Datum 20 december 2023
Referentie AE9464-M022
Blad 1 van 3

Onderwerp **Tree House – Rotterdam – vragen Bouw- en Woningtoezicht**

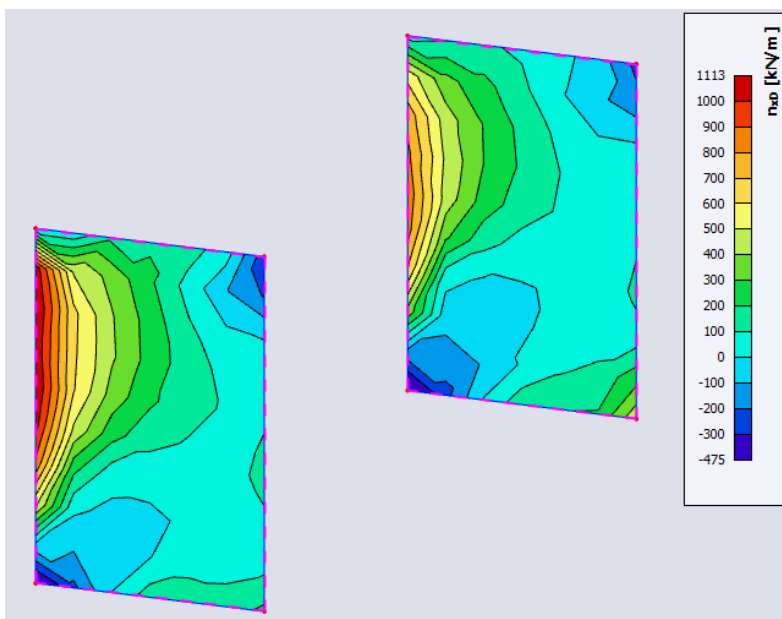
- 3) Er is een risico op **het niet** juist toepassen van betonkwaliteit (ook in de knopen, en tot hoever) en mogelijk extra benodigde (spleetwapening) omdat deze nu niet in de constructietekeningen zijn verwerkt (de tekstuele aanduiding is onvoldoende duidelijk c.q. niet in lijn met de structurele en duidelijke aanpak van prefab en details ed).
*De betonkwaliteit wordt in de UO fase uiteraard op tekening verwerkt. Wij zijn gewend om de afwijkende kwaliteiten met kleur en met teksten aan te geven. De exacte positie wordt bepaald aan de hand van de wapeningsberekening en is nu nog niet precies bekend.
Daarnaast kan het zijn dat er in overleg met de uitvoering gekozen wordt voor een hogere betonkwaliteit voor een aantal vloeren om spleetwapening te voorkomen en meer eenduidigheid te krijgen in het proces buiten. Dit kan dan ook direct juist op tekening worden verwerkt.*
